改善箇所説明図

不具合の内容

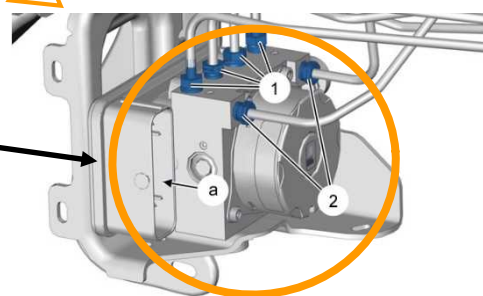
基準不適合箇所 (ESP ブロック)

横滑り防止装置 (ESP) において、ブレーキ液の圧力を制御する液圧調整器 (ESP ブロック) の製造が不適切なため、電子制御によるブレーキ液の圧力調整が行われないことがある。そのため、アンチロックブレーキシステム (ABS) 及びESP機能が作動せず、最悪の場合、急制動時または、旋回時等に走行安定性を損なうおそれがある。

全車両、ESPブロックを良品に交換する。
